# Reactienota participatie Energieroute Noord-Holland - Castricum

Voorstellen en suggesties uit participatie in Castricum samengevat en beantwoord

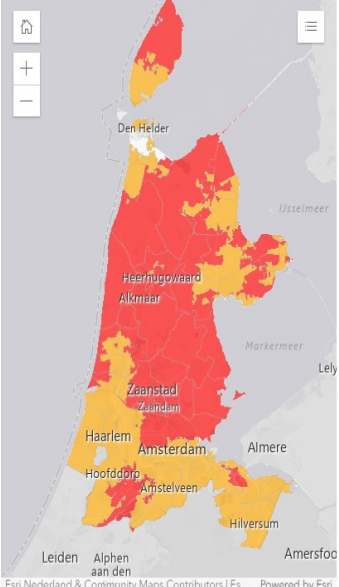
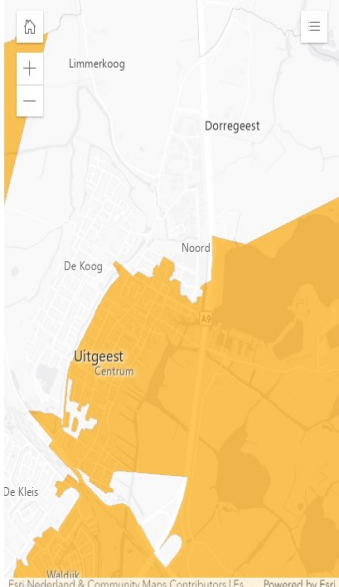
<p>6. Grond (weilanden) moeten niet alleen voor zonnepanelen worden gebruikt. Dubbel gebruik heeft de voorkeur, bijvoorbeeld begrazing door schapen. Zonnepanelen moeten daarom wat verder uit elkaar staan hetgeen de biodiversiteit ten goede komt.</p>	<p>6. Het beheer is van grote invloed op de biodiversiteit van een zonnepark. Intensieve begrazing van de velden onder zonnepanelen kan de biodiversiteit echter doen afnemen. De vorm van beheer zal daarom in de volgende fasen verder uitgewerkt worden.</p>	<p>Geen wijzigingen nodig.</p>
<p>7. ik ben het eens met Simon Roozentaal: De energietransitie is een en al verspilling van energie. Windmolens en zonnecellen zijn zeer inefficiënte machines, als hun stroom niet kan worden opgeslagen zullen windmolens uit de wind</p>	<p>7. Dank voor u overwegingen. De Energieroute NH betreft een project voor de opwek van zonne-energie langs de A9 om een bijdrage te leveren aan de energietransitie. Van</p>	<p>Geen wijzigingen nodig.</p>

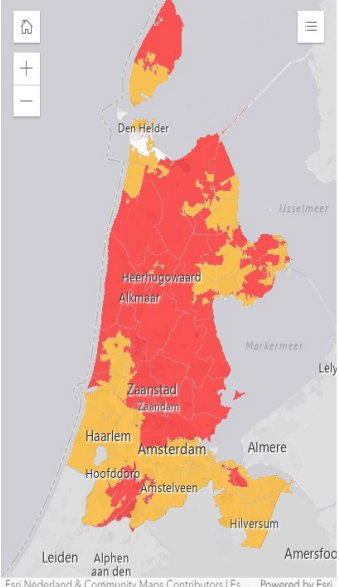
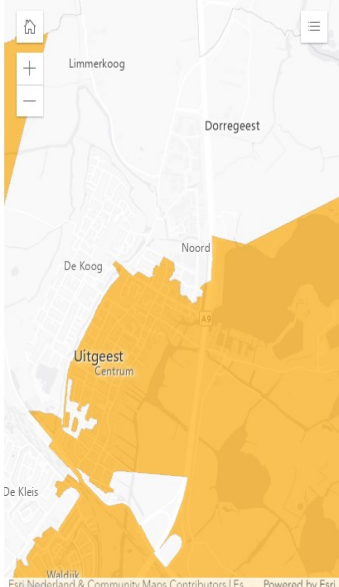
<p>zonsopgang 21 december (vrijwel zuidoost), de helft richting zonsoudergang (vrijwel zuidwest). De hoek met het maaiveld moet steiler zijn dan de momenteel gangbare 20-30 graden, namelijk gericht naar een lijn tussen horizon en de hoogste zonnestand op 21 december. Dit komt neer op ongeveer 80 graden, maar vanwege meer windgevoeligheid is dit waarschijnlijk onhaalbaar. Behalve hogere winteropbrengst maakt een steilere opstelling panelen minder kwetsbaar voor hagel en blijft vuil en sneeuw vrijwel niet of maar heel kort liggen. Streven moet zijn dat de winterzon op 2 momenten per dag loodrecht op de helft van de panelen kan schijnen. Gevolg van deze opstelling is weliswaar een lagere totale jaarproductie, maar jaarrond beter toegesneden op menselijk verbruik en minder belasting van elektriciteitsnet. Er zal dan altijd minder productie in eerste helft van de middag zijn en juist méér productie tijdens het hogere elektriciteitsverbruik begin ochtend en eind middag. In de winter, met grotere vraag, wordt zo goed en zo lang mogelijk gebruik gemaakt van het korte en mindere daglicht. In de zomer, met minder vraag, is er een lagere en langere middagpiek en tegelijkertijd dan zelfs een iets hoger rendement. De panelen worden immers minder warm, omdat de maximale zonnestraling dan van opzij én vanuit de hoogte op de panelen komt, niet loodrecht.</p> <p>Op de hierboven beschreven wijze komen de panelen op rijen in V-vorm te staan.</p>	<p>gelijke vormgevingsprincipes (kleur, formaat, uitstraling) voor overeenkomstige locaties: knooppunten, aansluitingen, taluds/bermen en stedelijke randen. Het door u voorgestelde ontwerp komt daarom niet in aanmerking. Bovenal bestaat er een nauwe samenwerking met projectpartner Liander om ervoor te zorgen dat er op tijd voldoende teruglevercapaciteit beschikbaar is voor deze locatie.</p> <p>Op het moment van schrijven is er overigens voldoende capaciteit beschikbaar voor het terugleveren van zonnepanelen (zie screenshot).</p>

<p>kort na zonsopgang redelijk presteren en ook nog kort voor zonsondergang. Concreet: de helft van de panelen richting zonsopgang 21 december (vrijwel zuidoost), de helft richting zonsondergang (vrijwel zuidwest). De hoek met het maaiveld moet steiler zijn dan de momenteel gangbare 20-30 graden, namelijk gericht naar een lijn tussen horizon en de hoogste zonnestand op 21 december. Dit komt neer op ongeveer 80 graden, maar vanwege meer windgevoeligheid is een zó steile hoek waarschijnlijk onhaalbaar. Behalve hogere winteropbrengst maakt een steilere opstelling panelen minder kwetsbaar voor hagel en blijft vuil en sneeuw vrijwel niet of maar heel kort liggen. Streven moet zijn dat de winterzon op 2 momenten per dag loodrecht op de helft van de panelen kan schijnen. Gevolg van deze opstelling is weliswaar een lagere totale jaarproductie, maar jaarrond beter toegesneden op menselijk verbruik en minder belasting van elektriciteitsnet. Er zal dan altijd minder productie in eerste helft van de middag zijn en juist méér productie tijdens het hogere elektriciteitsverbruik begin ochtend en eind middag. In de winter, met grotere vraag, wordt zo goed en zo lang mogelijk gebruik gemaakt van het korte en mindere daglicht. In de zomer, met minder vraag, is er een lagere maximale opbrengst, een langere middagpiek en tegelijkertijd zelfs een iets hoger rendement. De panelen worden immers minder warm, omdat de maximale zonnestraling dan van opzij én vanuit de hoogte op de panelen komt, niet loodrecht.</p> <p>Op de hierboven beschreven wijze komen de panelen op rijen in V-vorm te staan, waarbij de punt van de V idealiter precies naar het zuiden wijst. Dit dient dan zo goed mogelijk ingepast te worden in het omringende landschap/de omgeving.</p>	<p>te behouden en te versterken moesten ontwerpkeuzes op elkaar worden afgestemd. Per deelgebied gelden daarom gelijke vormgevingsprincipes (kleur, formaat, uitstraling) voor overeenkomstige locaties: knooppunten, aansluitingen, taluds/bermen en stedelijke randen. Het door u voorgestelde ontwerp komt daarom niet in aanmerking. Bovenal bestaat er een nauwe samenwerking met projectpartner Liander om ervoor te zorgen dat er op tijd voldoende teruglevercapaciteit beschikbaar is voor deze locatie.</p> <p>Op het moment van schrijven is er overigens voldoende capaciteit beschikbaar voor het terugleveren van zonnepanelen (zie screenshot).</p>

<p>Beschikbare capaciteit afnemen</p>  <p>Beschikbare capaciteit terugleveren</p>  <p><small>De laatste update van deze kaarten was op 18 januari 2024. De volgende update vindt plaats op 1 februari 2024. De knelpunten op deze kaart betreffen alleen grootverbruikaansluitingen. Dit zijn zakelijke aansluitingen groter dan 3x80 ampère. Deze kaarten zijn indicatief en hier kunt u geen recht aan ontlenen. Let op: Heemstede wordt gevoed door netbeheerder Stedin en wordt daarom niet meegenomen in de schaarstekaart-update van Liander. Het gebied heeft ook schaarstekleur oranje voor afname sinds 18 oktober 2023.</small></p>	
<p>21. Voor de maximale opbrengst gedurende een kalenderjaar zou de oriëntatie pal Zuid moeten zijn. Om de combinatie van lage elektriciteitsvraag met grootste opbrengst (van 1½ uur vóór tot 1½ uur na hoogste zonnestand; hier in de zomer + 12:10-15:10) te vermijden, wordt tegenwoordig nogal eens de helft van de panelen op West en de helft op Oost gericht. Maar beter zou zijn, om de panelen dusdanig op te stellen, dat ze op de dag met laagste zonnestand (21 december) al</p>	<p>21. Dank voor de aangedragen concrete suggestie. Samen met de andere 11 gemeenten die deelnemen aan de Energieroute NH streven we naar samenhang met betrekking tot de inrichting van de restruimtes van afslagen en knooppunten. Op basis hiervan is per deelgebied bepaald welke plekken geschikt zijn voor zonne-energie, en wat hiervan de uitstraling zou moeten zijn. Om de samenhang binnen de verschillende deelgebieden van de Energieroute</p>	<p>Geen wijzigingen nodig.</p>

<p>Beschikbare capaciteit afnemen</p>  <p>Beschikbare capaciteit terugleveren</p>  <p><small>Esri Nederland &amp; Community Maps Contributors   Es... Powered by Esri</small></p> <p><small>Esri Nederland &amp; Community Maps Contributors   Es... Powered by Esri</small></p> <p><small>De laatste update van deze kaarten was op 18 januari 2024. De volgende update vindt plaats op 1 februari 2024. De knelpunten op deze kaart betreffen alleen grootverbruiksaansluitingen. Dit zijn zakelijke aansluitingen groter dan 3x80 ampère. Deze kaarten zijn indicatief en hier kunt u geen recht aan ontlenen. Let op: Heemstede wordt gevoed door netbeheerder Stedin en wordt daarom niet meegenomen in de schaarstekaart-update van Liander. Het gebied heeft ook schaarstekleur oranje voor afname sinds 18 oktober 2023.</small></p>	
<p>22. Al gemeld, maar nogmaals. Orientatie die de (snel)weg volgt, leidt onvermijdelijk tot een zonnestand waarop hinderlijke reflectie ontstaat.</p>	<p>22. Het plaatsen van zonnepanelen langs de weg mag niet leiden tot onveilige verkeerssituaties, zeker in deze hoog dynamische omgeving. Het technisch randvoorwaardelijk kader van Rijkswaterstaat beschrijft de belangrijkste randvoorwaarden waaraan voldaan moet worden om op een veilige manier zonneparken langs snelwegen in te passen. Hinderlijke schittering van zonnepanelen moet worden voorkomen.</p>	<p>Geen wijzigingen nodig.</p>
